**MEMORANDO  
DRPM-184-2023**

INFORME DE EVALUACIÓN del EsIA DRPM-SEIA-No. 013 -2023

PROYECTO:	ESTUDIO, DISEÑO, CONSTRUCCIÓN, REHABILITACIÓN Y FINANCIAMIENTO DE CALLES DEL DISTRITO DE PANAMÁ. RENGLÓN N°2. PUNTO CRÍTICO VÍA CINCUENTENARIO - CALLE 79 (DISEÑO Y CONSTRUCCIÓN DE CANAL PLUVIAL)
PROMOTOR:	El Ministerio de Obras Pública (MOP)
CATEGORÍA:	II
LOCALIZACIÓN DEL PROYECTO:	Corregimiento de San Francisco, Distrito y Provincia de Panamá
FECHA DE INFORME:	12 de junio de 2023
EXPEDIENTE DRPM:	II F -006-2023
EXPEDIENTE DEIA:	DEIA-II-F-0103-2023

Foto No. 2 Servidumbre al final de Calle Las Amapolas, con regeneración de manglares e influencia de marismas.

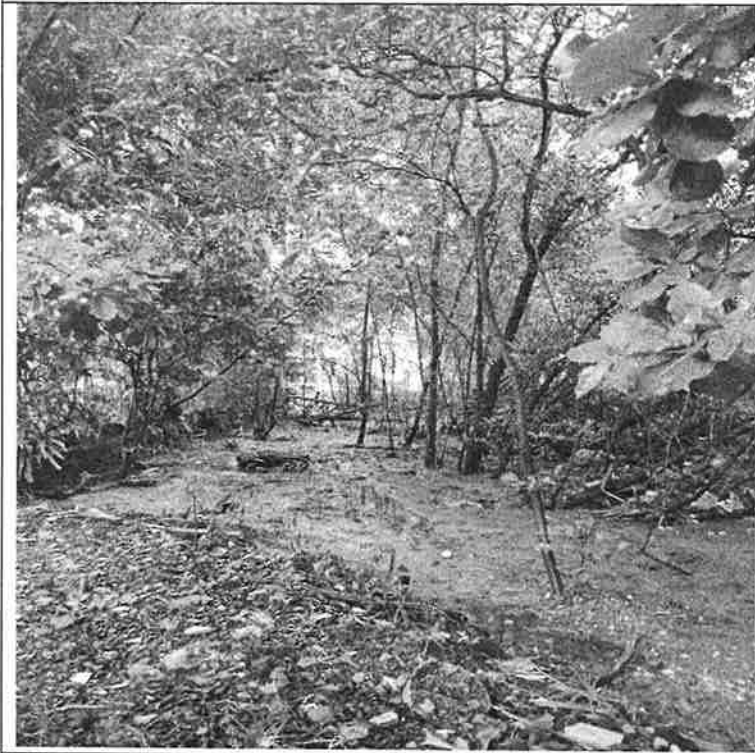
El canal termina en suelo desnudo hacia donde se discurren las aguas estancadas en el canal abierto observado en la imagen No. 1 .
